**INTEGRAZIONI ISTRUTTORIA VIA  
CDED 10: SCARICO A MARE DEI FOSSI TOMBATI  
NELLA COLMATA A MARE**

**NODO STRADALE E AUTOSTRADALE DI GENOVA  
ADEGUAMENTO DEL SISTEMA A7 – A10 – A12**

**PROGETTO DEFINITIVO**

**La presente relazione è pertanto redatta in risposta al punto 1.13 della richiesta di integrazioni del MATTM, relativa al quadro di riferimento progettuale dello SIA.**

RISOLUZIONE CORSO D'ACQUA "RIO SECCO"

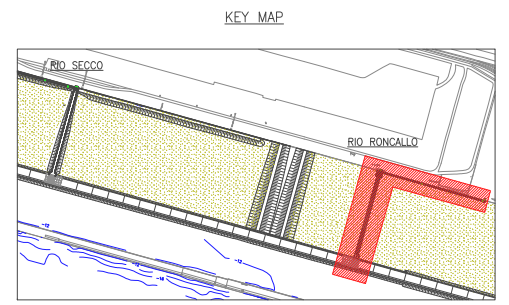
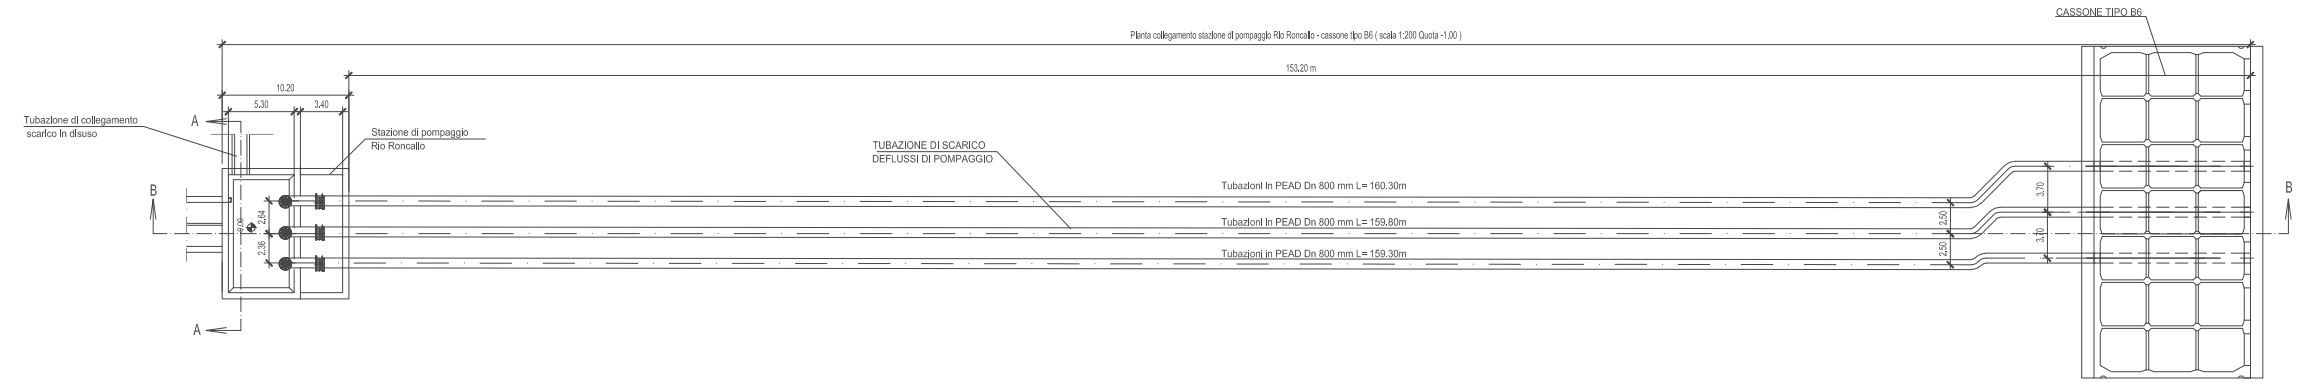
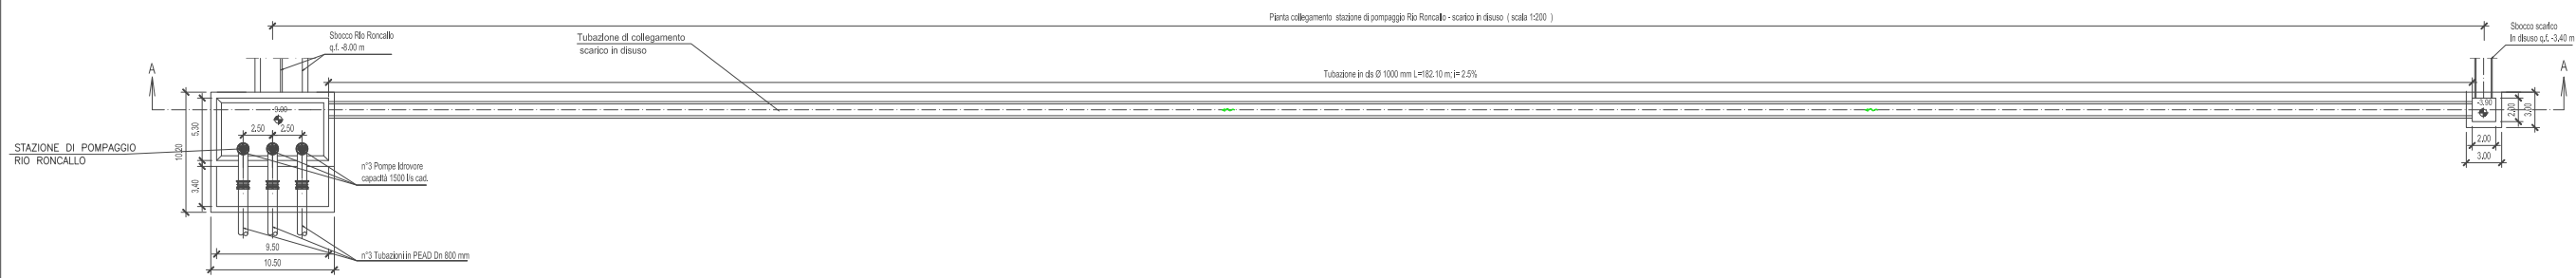
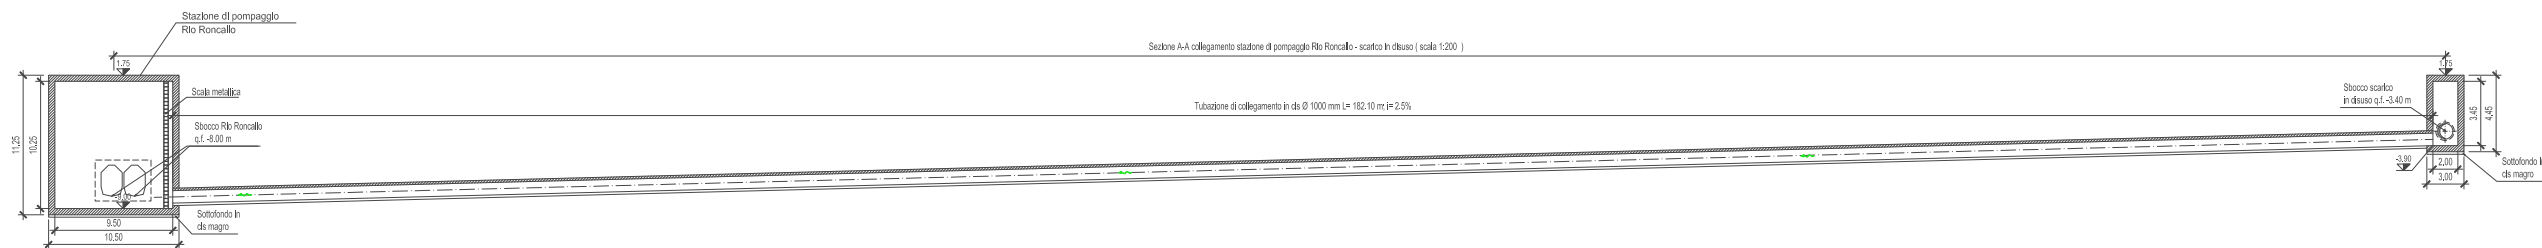
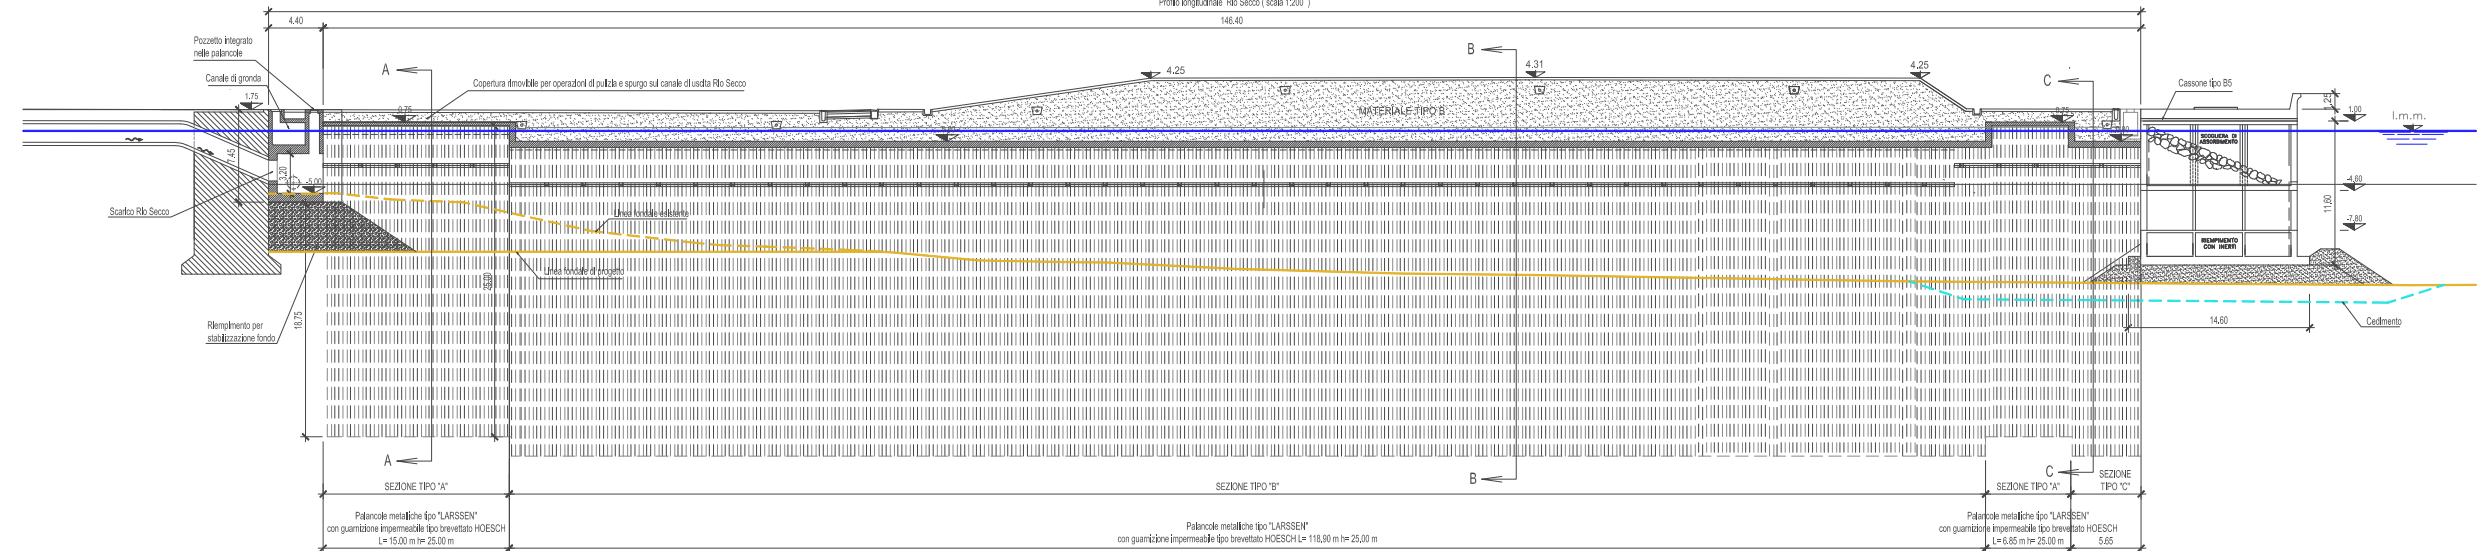
La Commissione tecnica VIA del Ministero dell’Ambiente e della Tutela del Territorio e del Mare (MATTM), nella nota DVA-2012-0002060 del 27/01/2012, ha richiesto di *“fornire il particolare dello scarico a mare, attuale e di progetto, dei fossi tombati nella colmata a mare e verificare le portate di tali fossi, anche con riferimento alle ultime alluvioni”* (punto 1.13).

La configurazione di progetto identificata prevede la realizzazione di un canale palancoato di larghezza pari a 5 metri e quota di fondo a circa -10 m s.l.m.m., con uno sbocco nel canale di calma attraverso il cassone di conterminazione.

Le palancole a tenuta idraulica, distanti tra loro 5,00 m, saranno immorsate nel fondo naturale attuale e collegheranno il pozzetto da realizzare nel banchinamento esistente, in cui è presente l'attuale scarico del rio, con i cassoni di conterminazione della cassa di colmata. Il pozzetto nel banchinamento esistente avrà quota di fondo a -5,00 m e servirà anche per raccogliere eventuali deflussi provenienti da uno scarico posto a circa 148,00 m verso ovest, rinvenuto con il rilievo laserscan; secondo quanto emerso dagli accertamenti svolti, tale scarico risulta privo di funzionalità idraulica.

Il canale delimitato dalle palancole avrà quota di copertura a -0,80 m s.l.m.m a meno di due tratti lunghi, il primo di 15 m in prossimità del banchinamento esistente ed il secondo lungo 6,85 m in prossimità del nuovo cassone di conterminazione. Questi due tratti avranno una copertura in "dalle" rimuovibili poste a +0,75 m s.l.m.m un metro al di sotto del piano campagna rifinito situato a +1,75 m s.l.m.m e serviranno per effettuare

In prossimità dell'attacco con il cassone di conterminazione, la sezione palancolata verrà allargata a 10,80 m per una lunghezza di 5,65 m; questo allargamento è necessario per raccordare il canale con la luce di deflusso nel cassone, che prevede tre luci affiancate larghe 2,60 m e alte 3,20 m, separate da setti verticali, per una sezione utile complessiva di 7.8 x 3.2 m. L'uscita nel cassone sarà posta a -7,80 m.

Per maggiori dettagli si rimanda alla “Relazione di calcolo opere idrauliche Rio Roncallo e Rio Secco” (elaborato IDR9050 del PD) e agli elaborati IDR9130 e IDR9140 del PD, che si riportano in Allegato 1 in formato ridotto per comodità di consultazione.
